24473—80

ИНСТРУМЕНТ РАЗМЕТОЧНЫЙ. ЧЕРТИЛКИ

Изменение № 1 ГОСТ 24473—80 Инструмент разметочный. Чертилки. Типы и основные размеры

Черт. 1

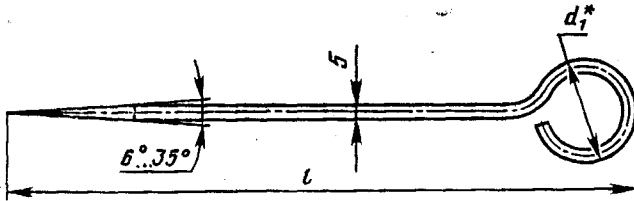
чертеж 1. Размер d_1 . Исключить знак сноски: *;

Черт. 2

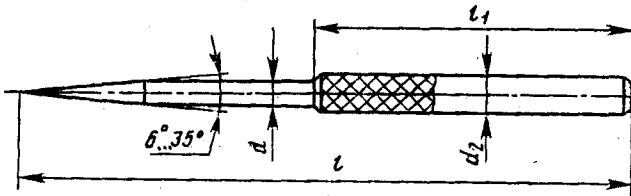
чертеж 2. Заменить обозначение: d_2 на d_1 ;

Черт. 3

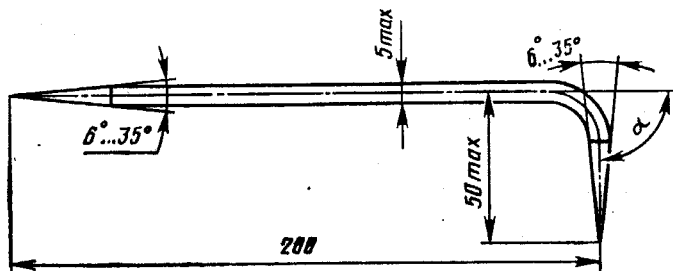
чертеж 3. Заменить размеры: 5 тах на 5, 50 тах на 50*;

размер 50*. Стрелку продлить до контура;

чертеж дополнить сноской: «* Размер для справок»;

Черт. 4

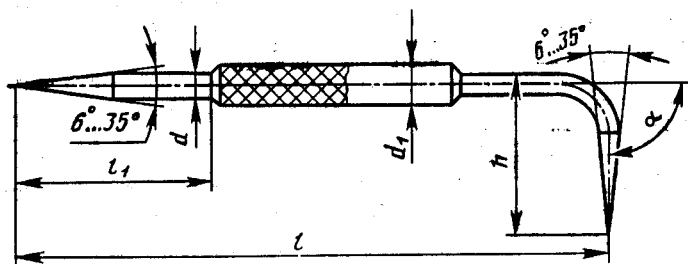
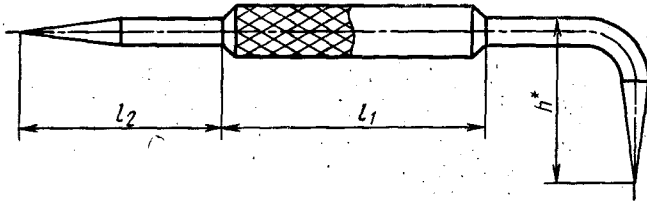
чертеж 4. Заменить размер: h на h^* ;

чертеж дополнить сноской: «* Размер для справок»;

чертеж дополнить размером l_1 , как показано на чертеже; заменить обозначение: l_1 на l_2 .
